ZESTAW ODPOWIEDZI NR 2

Dotyczy postępowania nr 8/PN/2023 na wybór Generalnego Wykonawcy prac budowlano – montażowych, związanych z przebudową i z rozbudową budynku przy al. Jana Pawła II 34 w Warszawie, wraz z infrastrukturą i zagospodarowaniem terenu na dz. ew. nr 7 z obrębu 5-03-01 w Dzielnicy Śródmieście, zgodnie z Pozwoleniem na budowę oraz dokumentacją projektową

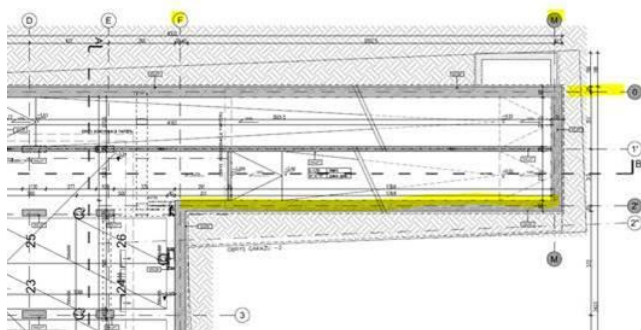
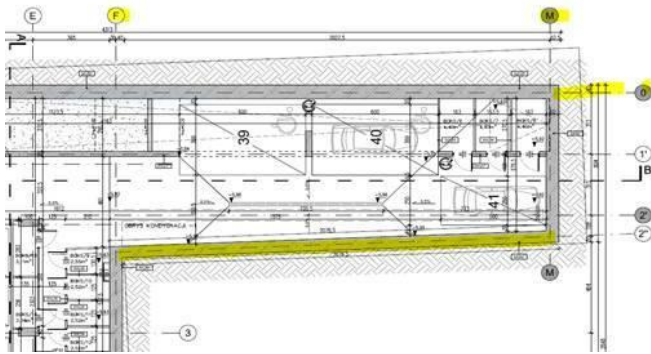
W odpowiedzi na pojawiające się P&O Zamawiającego nie jest dla nas jasna odpowiedź na pytanie nr 9 - "w wycenie należy uwzględnić stację trafo..."(zgodnie z dokumentacją stacja trafo nie należy do zakresu). Również zgodnie z warunkami przyłączenia nie leży po stronie Wykonawcy wykonanie stacji trafo.

Ale jeśli ma być wyceniona to potrzebujemy informacji: Gdzie wg Zamawiającego jest miejsce dostarczenia energii?, Proszę o podanie jakichkolwiek danych do wyceny tj. moc transformatora itd.? Czy będzie aktualizacja warunków przyłączenia? Również proszę o podanie kosztów opłaty za przyłączenie, którą zgodnie z warunkami ponosi wykonawca.

Patrz odpowiedź 90.
